dotyczy postępowania: „**Modernizacja węzła ciepłego oraz zmiana trasy przyłącza sieci c.o. w GIG Katowice**”.

Zamawiający informuje, że wpłynęło następujące pytanie do w/w postępowania.

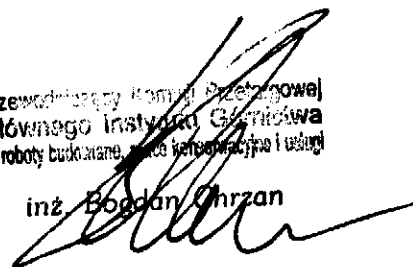
1. dot. Zmiany trasy przełącza sieci C.O.
- w dokumentacji węzła ciepłego na schemacie technologicznym do zasilania budynku Radiometrii są rurociągi Dn40 i zawory odcinające Dn40 a w przedmiarze robót pozycja 12 dotyczy montażu zaworów Dn80 ora pozycje 14, 15, 16, 18 dotyczą montażu rur preizolowanych Dn80 i elementów Dn 80 i 100.

Pytanie: co stanowi podstawę opracowania kosztorysu ofertowego dokumentacja czy przedmiar?

Modernizacja wymiennika i przebudowa przyłącza są to dwa niezależne zadania, dotyczące różnych obiektów. Przebudowę przyłącza należy wykonać na podstawie przedmiaru a modernizację wymiennika na podstawie przedmiaru i dokumentacji. W razie niejasności i pytań prosimy o ich zgłaszanie, odpowiedzi będą udzielane zgodnie z zasadami ustawy Prawo zamówień publicznych.
